Mission régionale d'autorité environnementale
ÎLE-DE-FRANCE

**Avis délibéré sur le projet de création de la zone
d'aménagement concerté des Arues et sur le
plan local d'urbanisme (PLU) de Châtillon (92)
à l'occasion de sa mise en compatibilité
par déclaration de projet**

N°MRAe ACIF-2023-006
en date du 02/11/2023

Figure 7: La Zac des Arues est localisée en zone d'aléa fort et très fort du PPRN « anciennes carrières » de Châtillon.

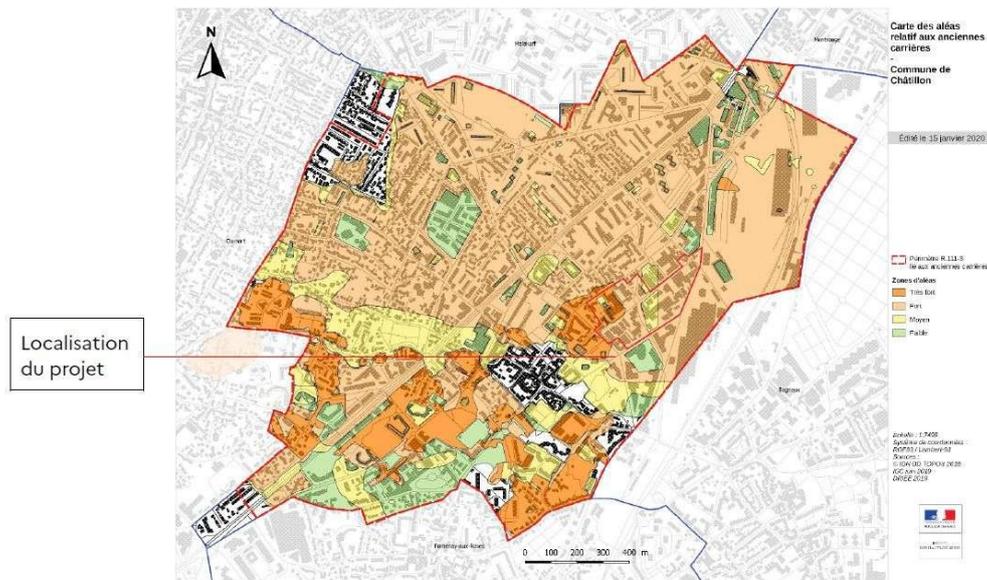
Il est nécessaire que la gestion des eaux pluviales intègre ce risque majeur. Le projet prévoit de manière générale la gestion des eaux pluviales à la parcelle et le maintien d'espaces perméables de pleine terre dans les espaces publics et les cœurs d'îlots privés avec pour objectif d'atteindre le zéro rejet (pluie décennale). En zone d'aléas, les eaux seront gérées à la parcelle puis rejetées au réseau. L'Autorité environnementale rappelle que, sauf en cas de comblement des cavités éventuellement sous-jacentes, les modalités de gestion ne doivent pas dans ce cas faire appel à de l'infiltration mais à d'autres types d'aménagements, notamment ceux favorisant l'évapo-transpiration, les ouvrages mis en place devant être étanches et entretenus pour garantir leur étanchéité.

(5) L'Autorité environnementale recommande de détailler les aménagements spécifique à la zone d'aléas liés à la présence de cavités souterraines, notamment ceux favorisant l'évapo-transpiration et évitant l'infiltration.

Figure 8: Localisation des anciens sites industriels et activités de services sur et à proximité du périmètre de la Zac. Source : Casias.

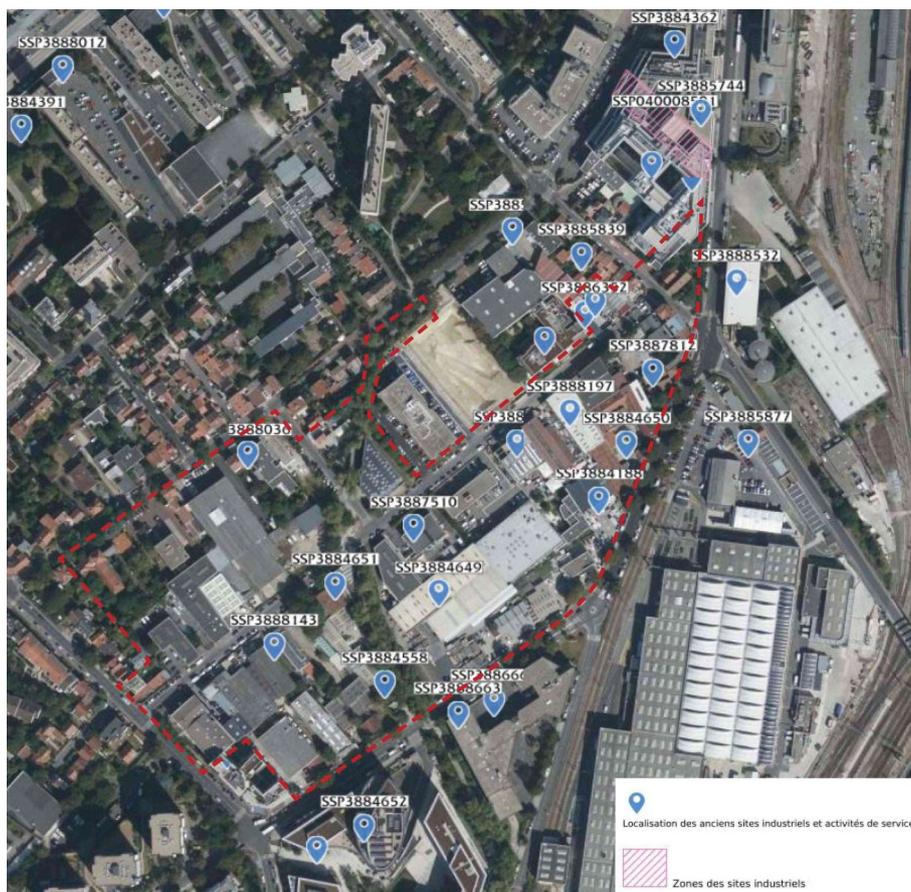
L'Autorité environnementale note que, au sein du périmètre même de la Zac, de nombreux terrains sont recensés dans la base de données des anciens sites industriels et activités de service (ou Casias⁵) (Figure 8). Certains de ces terrains sont localisés sur une zone humide de classe B (dont le caractère humide et les limites restent à vérifier et à préciser), située au sud de la parcelle du projet⁶. Pour l'Autorité environnementale, la présence passée et actuelle de nombreux établissements susceptibles d'avoir pollué les sols constitue un argument fort en

L'étude d'impact qualifie l'enjeu lié à la pollution des sols de « modéré », ce qui semble être en contradiction avec le passé industriel du site et les incertitudes concernant la pollution des sols. Elle indique également que le « traitement des pollutions présentes sur site est à prévoir en cas d'incompatibilité avec l'occupation du sol future, dans la mesure où des équipements sensibles pourraient potentiellement être localisés sur le site des Arues et être pris en compte dans la conception de l'opération » (p. 21, partie 5). De plus, une « gestion spécifique des terres » pourrait être mise en œuvre en fonction des pollutions recensées et des occupations envisagées. L'étude ne mentionne aucune mesure de réduction des impacts liée à cet enjeu ni à l'échelle du projet, ni à l'échelle du PLU. Elle ne précise pas la manière donc les porteurs de projet au sein de la Zac seront tenus de réaliser les diagnostics de pollution des sols sur les parcelles non analysées, et si des obligations en matière d'évaluation des risques sanitaires s'imposeront notamment s'agissant des établissements accueillant des publics sensibles.

L'Autorité environnementale estime que compte-tenu des résultats des premiers diagnostics, il est nécessaire de garantir la prise en compte de l'enjeu pollution des sols et de définir des mesures à l'échelle du projet et du PLU. Elle considère en effet que le document d'urbanisme devrait renforcer la prise en compte des enjeux environnementaux et sanitaires liés à la pollution des sols en intégrant des mesures d'évitement et, à défaut, de réduction, fondées sur la réalisation d'analyses des risques résiduels liées à la pollution des sols après les tra-

- de compléter les études de sols par des investigations complémentaires, notamment sur la pollution des parcelles nord du projet et sur celles susceptibles d'accueillir les établissements accueillant des publics sensibles ;
- de traduire à l'échelle du projet et du PLU les mesures d'évitement et de réduction des impacts nécessaires pour garantir la compatibilité des sols avec les usages projetés ;
- d'apporter clairement la démonstration que les emplacements prévus pour les futurs établissements sensibles correspondent aux emprises de moindre impact en ce qui concerne la pollution des sols, par rapport à l'ensemble du site de projet, en fournissant un bilan des avantages et inconvénients des options de localisation.

Figure 10: Carte de bruit en Lden, toutes sources de bruit des transports confondus, démontrant que le bruit routier expose les usagers du projet à des niveaux sonores pouvant atteindre 70 dB Lden. Source : BruitParif. (L'échelle des niveaux sonores n'est pas la même que sur la Figure 9.)

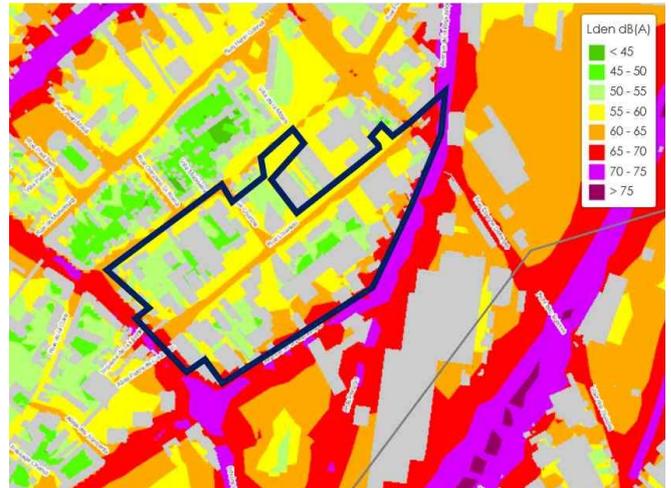
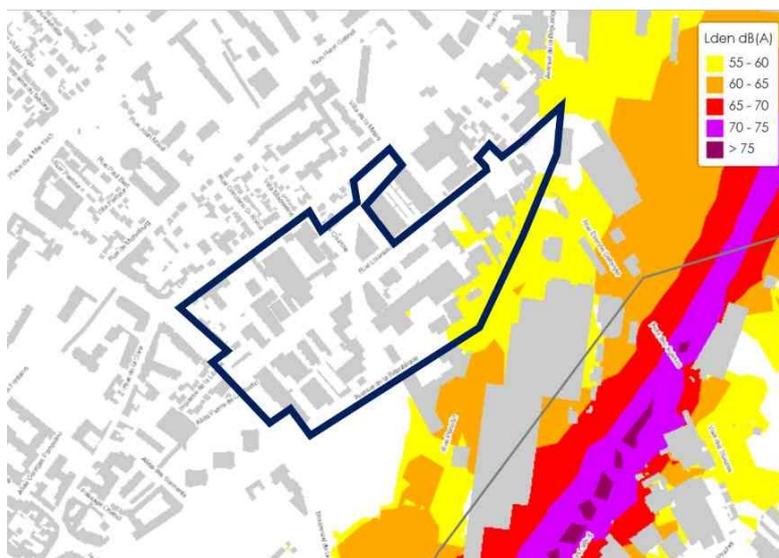
L'Autorité environnementale n'adhère pas au choix opéré par le maître d'ouvrage de ne considérer que le bruit routier aux abords du projet. En effet, il apparaît d'après les cartes stratégiques arrêtées par le préfet qu'une partie du site (nord-est) est également exposée au bruit ferroviaire, qui a la particularité de présenter des pics de bruit particulièrement gênants, pris en compte dans la loi d'orientation des mobilités (Lom) de 2019. Le Conseil national du bruit dans son avis du 7 juin 2021¹¹ a en conséquence défini un certain nombre de recommandations relatives à la caractérisation du bruit ferroviaire, notamment celle de réaliser un comptage pondéré des événements sonores à l'aide d'indicateurs évènementiels.

L'Autorité environnementale estime en conséquence que pour les projets implantés sur des parcelles exposées au bruit ferroviaire, une caractérisation en indicateur évènementiel (Lamax, Nax, etc.) doit systématiquement être menée afin de permettre de définir des mesures d'évitement et de réduction des impacts sanitaires adaptés à la typologie du bruit.

- compléter l'étude d'impact en intégrant le bruit ferroviaire notamment à l'aide d'éléments permettant de caractériser les niveaux sonores à l'aide d'indicateurs évènementiels et énergétiques (Lden et LAeq, basés l'énergie sonore pondérée) ;

- étudier plus particulièrement les niveaux d'exposition des établissements accueillant des publics sensibles ;
- définir dans le cadre du projet et dans le PLU des mesures d'évitement et de réduction de ces nuisances sonores, au-delà des mesures d'isolation phonique obligatoires, pour garantir aux résidents et usagers un environnement sonore sain dans les espaces intérieurs fenêtres ouvertes ainsi que dans les espaces de vie extérieurs, en prenant en compte les lignes directrices de l'OMS ;

- prévoir une campagne de mesures en phase d'exploitation permettant de démontrer que les objectifs de réduction du bruit seront atteints, et mettre en œuvre des mesures correctives si cela n'est pas le cas.

Figure 12: Préconisations présentées dans l'étude d'impact en vue de réduire le phénomène d'îlot de chaleur urbain (source : EI partie 5, p. 15)

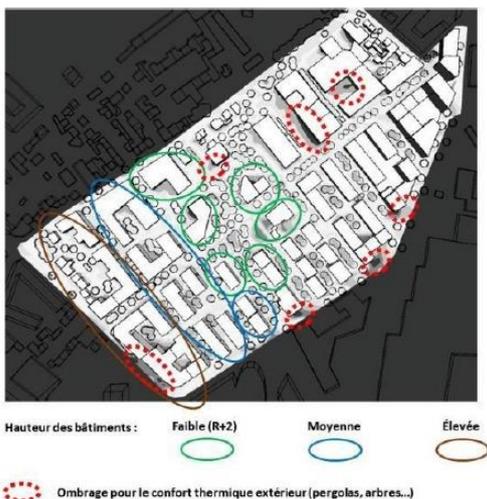
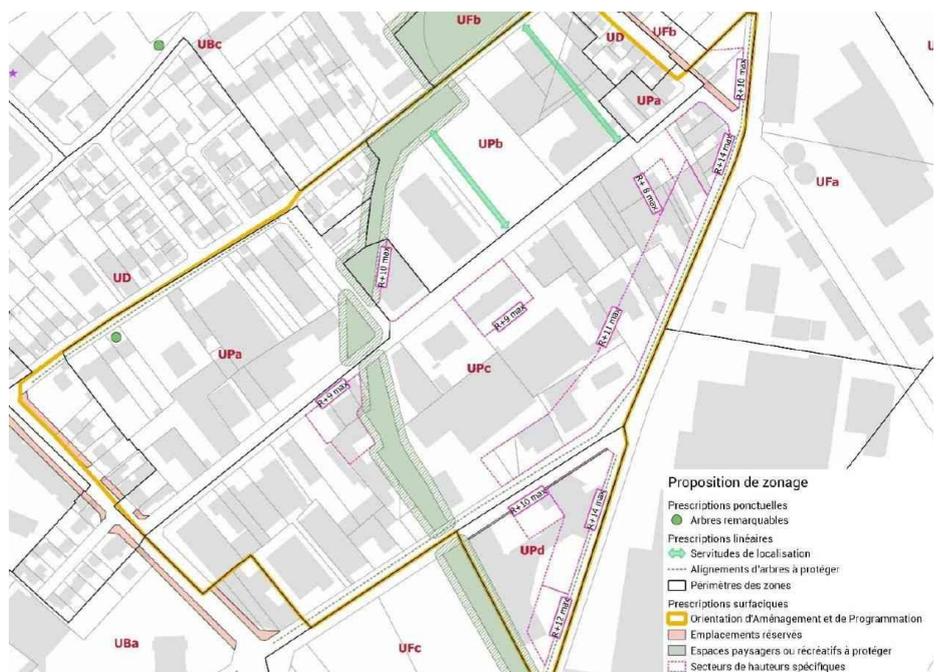
Cependant, l'Autorité environnementale constate que ces préconisations n'ont pas été reprises dans le nouveau plan de zonage du projet de PLU (Figure 13). En effet, ces nouvelles dispositions permettent d'implanter des bâtiments en R+10 en bordure de la coulée verte, là où au contraire des hauteurs faibles (R+2) sont recommandées. Elle considère que le projet de PLU devrait intégrer des dispositions complémentaires pour limiter les ICU, notamment en matière de hauteur des bâtis, de ventilation, d'aménagement des espaces publics et de types de matériaux à privilégier.

Par ailleurs, l'Autorité environnementale relève que l'étude d'impact qualifie les impacts des évolutions du PLU sur le climat de « positifs », ajoutant que « le projet d'OAP constituant une amélioration par rapport à la situation actuelle, aucune mesure n'est nécessaire ». Or, pour l'Autorité environnementale, la densification humaine et bâtie du secteur est susceptible d'aggraver les risques sanitaires liés aux ICU, ce qui constitue un effet négatif du projet, qui s'ajoute à celui des émissions de gaz à effet de serre induites par la construction des nouvelles infrastructures et bâtiments (cf chapitre suivant).

(10) L'Autorité environnementale recommande d'intégrer au PLU des dispositions permettant de limiter les îlots de chaleur urbains par des traductions réglementaires et la prise en compte dans l'OAP des préconisations de l'étude technique présentée sur cet enjeu dans l'évaluation environnementale.

Figure 14: Stationnements en sous-sol prévus au sein de la Zac (EI partie 5, p. 61)

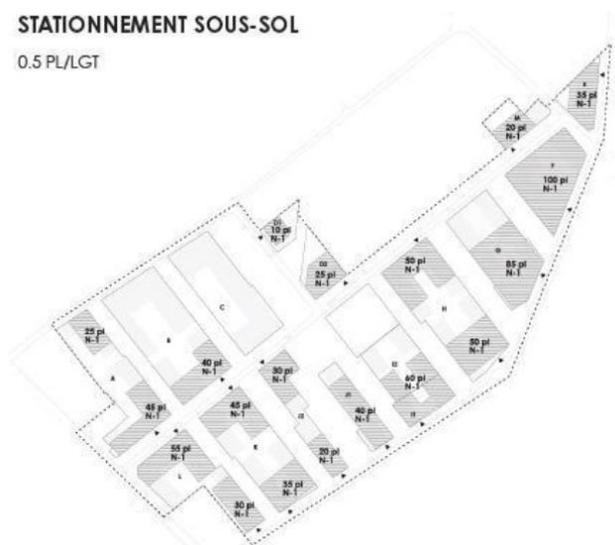
L'Autorité environnementale souligne que c'est un taux favorisant le report modal progressif des véhicules motorisés vers les modes actifs et salue l'inscription de ce taux au sein du règlement du projet de PLU. S'agissant des stationnements vélos, il est précisé que « un local vélos de plain-pied doit être prévu en association avec chaque hall d'entrée du bâtiment de logements collectif dimensionné à un ratio de deux vélos par logement ». L'Autorité environnementale estime que cette mesure est également de nature à favoriser l'usage du vélo, mais constate que cette modalité n'a pas été traduite dans le projet de PLU, et qu'elle n'est pas assortie des précisions réglementaires relatives aux surfaces à appliquer au ratio ainsi envisagé.

(14) L'Autorité environnementale recommande de traduire dans le règlement du PLU les dispositions relatives aux superficies des locaux vélos prévus au sein du projet.

Figure 15: Schéma d'aménagement du réseau cyclable (EI partie 4, p. 26)

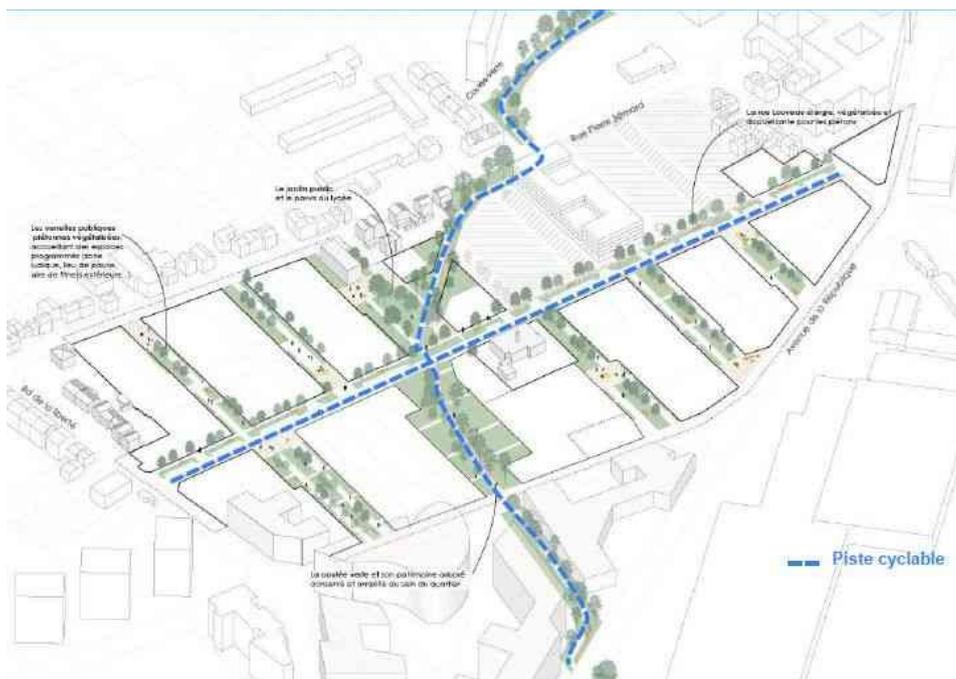
Le réseau cyclable de la commune étant peu développé, l'Autorité environnementale estime qu'il est nécessaire de travailler la continuité des pistes cyclables hors du projet et leur connexion au projet actuel. Il serait souhaitable que l'étude d'impact comporte une analyse à cette échelle de manière à identifier les discontinuités et prévoir le cas échéant une définition du besoin en matière d'amélioration du réseau cyclable de la commune.

Pour l'Autorité environnementale dans la mesure où le projet s'inscrit dans un secteur de projet (OAP) voulue par la commune, celle-ci doit préciser comment les mobilités actives seront développées et comment les infrastructures seront maillées dans une chaîne de mobilité avec les principaux pôles de la commune fréquentés par la population attendue au sein la Zac.

(15) L'Autorité environnementale recommande à la commune de préciser dans l'OAP ses intentions en matière de développement des mobilités actives, de préciser les infrastructures sécurisées prévues à cet effet, le calendrier de mise en œuvre et la chaîne de mobilité qu'elles permettront d'emprunter pour se rendre aux principaux pôles de la commune fréquentée par la population attendue au sein de la Zac.

(16) L'Autorité environnementale recommande à l'aménageur de la Zac de mieux préciser la connexion du site au maillage cyclable existant, d'analyser et d'identifier ses discontinuités en proposant d'y remédier dans le cadre du PLU.
